## Projet ANS : analyses et réflexions du CPTC.

Cette note constitue la contribution de notre association à la deuxième étape de concertation relative au projet ANS, liée à la prochaine publication des études d'avant-projet. Son objectif consiste à apporter des éléments de réflexion susceptibles d'enrichir le projet présenté par la CREA.

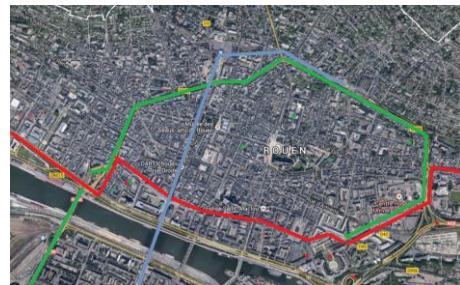
Selon le projet actuel, le terminus serait localisé au Boulingrin. Ce choix présente plusieurs avantages : une faisabilité aisée, la convergence de très nombreuses lignes en correspondance, la disponibilité d'un local pour la relève des conducteurs. Mais il présente également deux insuffisances importantes : pérenniser l'absence de liaison directe entre la gare et le CHU, et manquer singulièrement de lisibilité.

Sur le premier point, souvenons-nous qu'une liaison directe entre la gare RD et le CHU avait été mise en place en 2002 (ligne 4), mais supprimée en 2013 (refonte des lignes 4 et 5). La mise en service de la future gare RG n'étant pas attendue avant longtemps, il serait bon que l'ancienne fonctionnalité « gare RD – CHU » soit durablement rétablie. Le prolongement de l'[ANS](#) jusqu'au CHU serait un moyen facile d'y parvenir. L'adoption de cette mesure entraînerait une reconfiguration de la ligne T1, qui retrouverait son terminus originel du CHU, en utilisant la boucle de retournement aménagée à cet effet. Notons que, sur le tronçon concerné, la substitution de l'[ANS](#) au T1 réduirait les coûts d'exploitation (moindre fréquence), tout épargnant aux usagers l'inconfort des ruptures de charge.

L'autre point faible du projet tient à son manque de lisibilité. Pour les rouennais l'[ANS](#) deviendra la « ligne des boulevards ». Pour être comprise et utilisée, elle devra « boucler la boucle » jusqu'au secteur Martainville. Une opportunité inespérée se présente d'ailleurs : il serait possible d'établir la tête de ligne sur l'emplacement du terminus actuel de la ligne 5 (ex 4), dimensionné pour recevoir deux véhicules articulés, et offrant une correspondance quai à quai avec TEOR.

Notons que cette nouvelle configuration du réseau BHNS pourrait induire des transferts de trafic vers l'[ANS](#) susceptibles de contribuer à la désaturation du tronçon central de TEOR.

D'où les propositions suivantes :

- ☒ interrompre la ligne T1 au CHU.
- ☒ prolonger la ligne verte [ANS](#) jusqu'à Martainville.

⇒ Station Stand des Fusillés

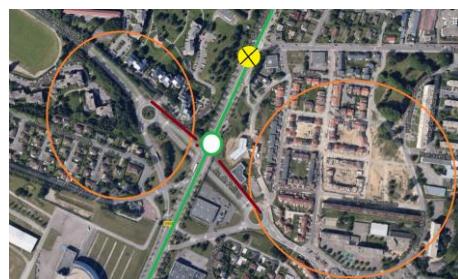
Cette station dessert deux ensembles d'habitat collectif :

☒ à l'ouest : le quartier Deladande (Grand Quevilly).

☒ à l'est : la Cité du Champ de Courses (Saint Etienne).

Dans un cas comme dans l'autre, les parcours d'approche sont inconfortables et peu sécurisants, car déserts et mal éclairés :  
 ☒ à l'ouest : un simple sentier tracé le long d'un stade.  
 ☒ à l'est : une ruelle étroite, sinuuse et très obscure.

Afin d'attirer vers cette station son réel potentiel de clientèle, il faudra requalifier les cheminements piétonniers d'approche.

D'où les propositions suivantes :

- ☒ à l'ouest : conserver le sentier existant, en le réhabilitant pour davantage de lisibilité, de confort et de sécurité (pose d'un revêtement, amélioration de l'éclairage...)
- ☒ à l'est : percer un mail piétonnier, rectiligne et lumineux, entre l'avenue et les premiers immeubles de la cité.
